14.01.21

UTFYLLENDE INFORMASJON TIL ROS-ANALYSE FOR PROPANTANK, GNR. 174/ BNR.263

Sikkerhetssonekart, Vibstad VVS.

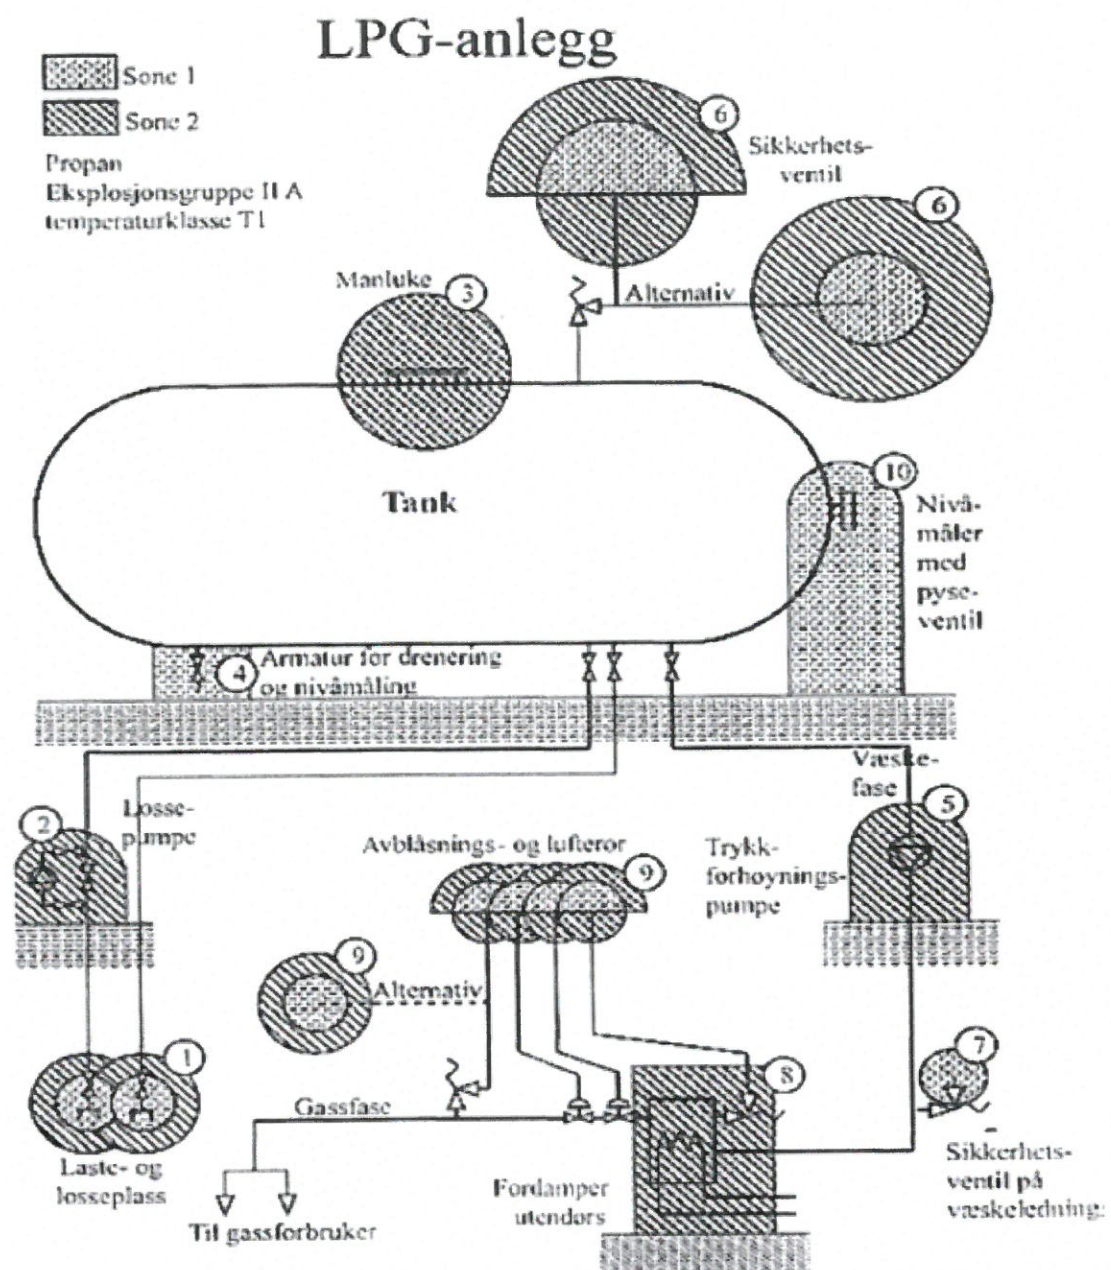
Kart med inntegnede sikkerhetssoner, og vurdering av hva disse betyr.

Kart over EXsoner vedlagt, merk at den største ringen (18m, EX sone 2) gjelder kun over utløp til sikkerhetsventilen når denne peker oppover, dvs ca 5-6m over bakken og opp.

Når det gjelder indre, midtre og ytre sone er ikke tanken i konflikt med de veiledende avstandene, tatt i betraktning de tiltak som er gjort med mur og tilkomstsikring.

(Gjerde og låst dør, påkjøringsvern og brannvegg mot bygning/opplag)
